年产 32 万吨金属制品项目（一期工程）

一般变动环境影响分析

建设单位：江苏宝华金属材料有限公司

编制单位：江苏方正环保（咨询）有限公司

图 1.4.3-4 冷弯成型生产工艺流程及产污环节图

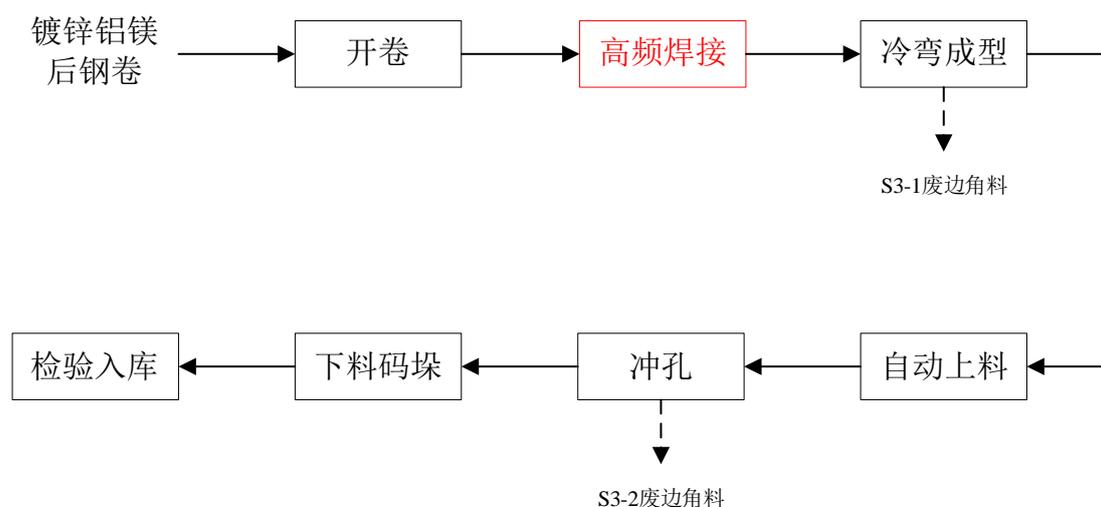
原环评阶段未剪切对焊，采用氩弧焊设备

**(2) 剪切对焊：**通过绉缝导向装置，调整焊接角，保证焊缝在焊接时正确导入挤压辊焊接位置。通过高频焊接设备，将成型后的带钢进行挤压焊接。

高频焊接是利用 60~500KHz 高频电流的“集肤效应”，使电流集中加热金属待焊表面，使之瞬间熔融，随之对其加压焊在一起，焊接过程中不使用焊材，基本无焊接烟尘产生。

序号	环评及批复内容	实际建设内容
1	冷弯成型生产工艺流程中的“剪切对焊”工段采用氩弧焊，焊接烟尘经集气罩收集后采用布袋除尘器处理后经 1 根 20 米高排气筒排放。	将环评阶段冷弯成型生产工艺流程中的“剪切对焊”，变更为“高频焊接”，其与环评阶段“焊管生产工艺流程”的“高频焊接”一致，其原理是利用 60~500KHz 高频电流的集肤效应，使电流集中加热金属待焊表面，使之瞬间熔融，随之对其加压焊在一起，焊接过程中不使用焊材，基本无焊接烟尘产生，不需配套布袋除尘器进行处理。
2	冷弯成型工段位于厂房的东南部；雨水排放口分别位于厂区东南角、西南角；污水排放口位于厂区东南角；碱雾排放口位于厂房北部；	冷弯成型工段的开卷部分位于厂房的东南部，冷弯成型调整至厂房的东北部，占用原环评阶段的部分原料储存区；雨水排放口分别位于厂区东北角、西南角；污水排放口位于厂区南侧靠东；碱雾排放口位于厂房中部；

图 3.2-5 焊管生产工艺流程及产污环节图

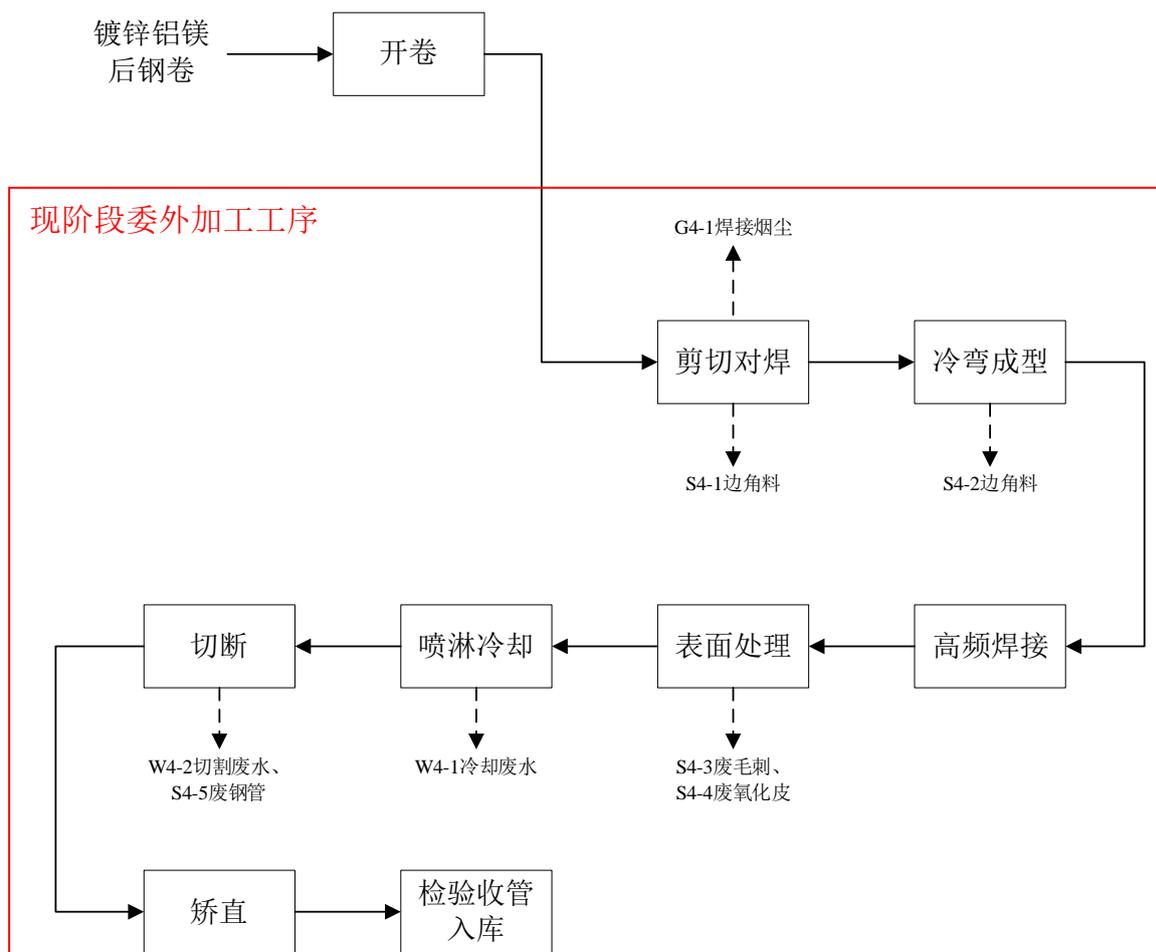
(1) **开卷**：使用自动开卷机，通过齿轮箱减速后驱动卷筒轴为开卷机提供动力将钢卷打开。

(2) **委外加工**：因企业发展规划，现阶段钢管生产委托江苏优美特工程技术有限公司生产加工，
